DODATEK č. 1
ke Smlouvě o dílo ze dne 30. 4. 2018
číslo smlouvy zhotovitele: 17/2018
(dále jen „Dodatek“)

na zhotovení díla „III/28521, III/28520, II/308 Vrchoviny - Krčín“.

EVIDENČNÍ LIST ZMĚNY STAVBY

EVIDENČNÍ LIST ZMĚNY STAVBY

VZOROVÉ PŘÍČNÉ ŘEZY 1:50

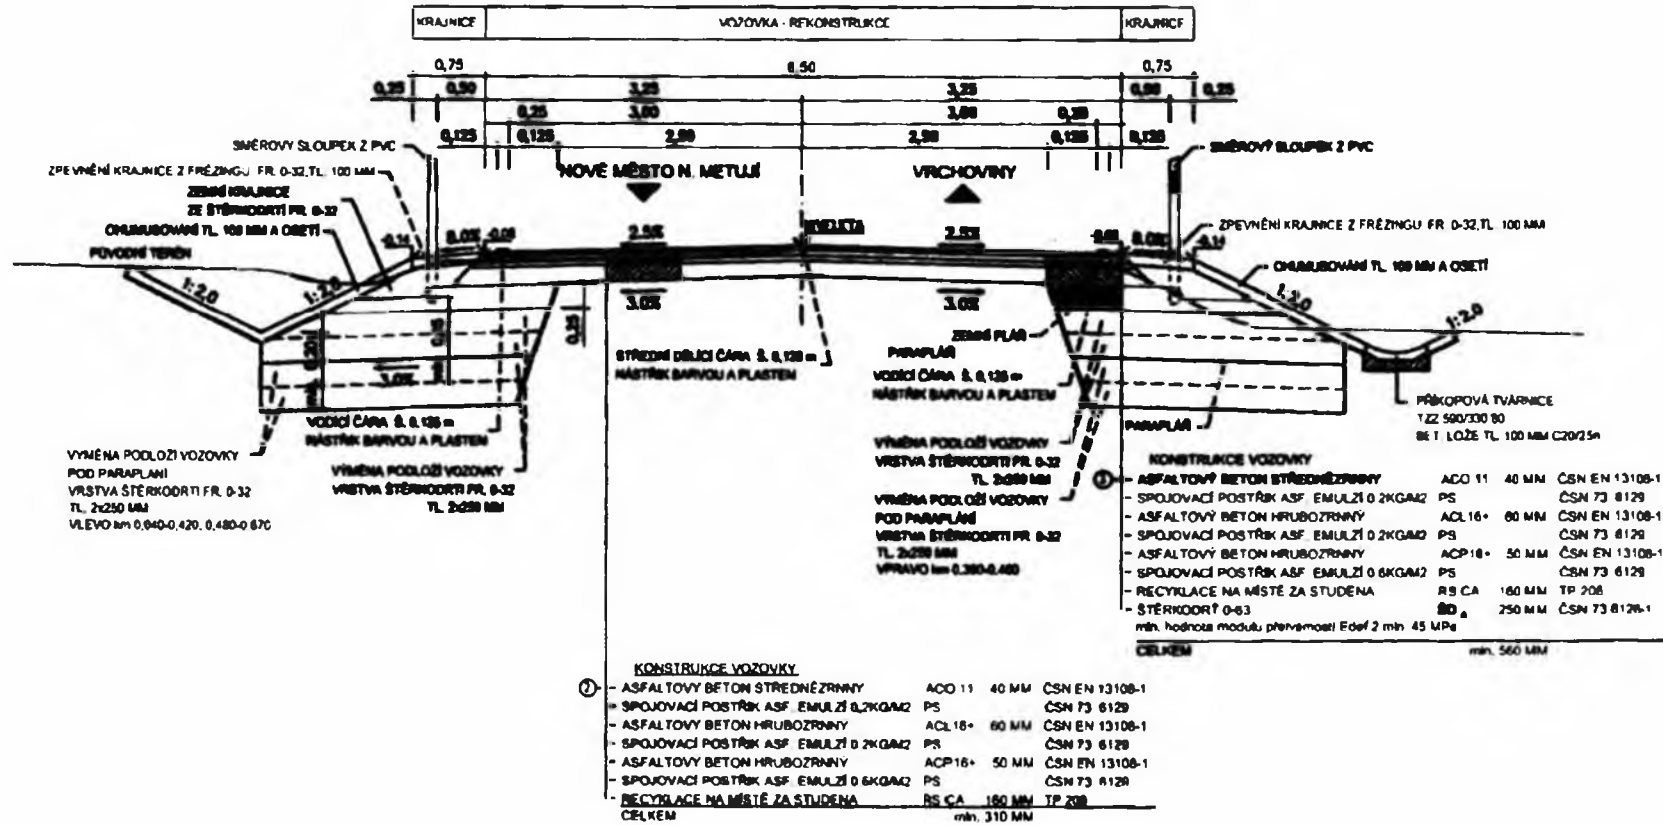
1. Při provádění sanací podloží zemní pláně silnice III/28520 v úseku extravilánu obce Vrchoviny, tj. v úseku staničení km 0,020-0,788, bylo zjištěno po provedení statických zatěžovacích zkoušek, že únosnost zemní pláně je po výměně podloží v tl. 0,50 m nedostačující z důvodu zvodnění podloží a je třeba v některých úsecích silnice přistoupit k rozsáhlejší sanaci podloží pod paraplání. Ve vytipovaných úsecích staničení km 0,040-0,420 vlevo, km 0,480-0,670 vlevo a km 0,360-0,400 vpravo bude provedena výměna podloží pod paraplání v tl. 0,50 m. Tím dojde ke zvýšení únosnosti podloží rozšířených sanovaných okrajů vozovky a dosažení min. požadované únosnosti zemní pláně Edef,2=45 MPa.

2. Ve směrovém oblouku rekonstruované silnice ve Vrchovinách v km 0,940 prochází okraj vozovky blízko stávajícího objektu stodoly č.p. 84. S ohledem na stísněné prostorové poměry a průjezdný profil silnice je navržena úprava tohoto sjezdu pro zajištění plynulého výškového napojení sjezdu se zvýšením bezpečnosti průjezdu zejména nákladních vozidel.
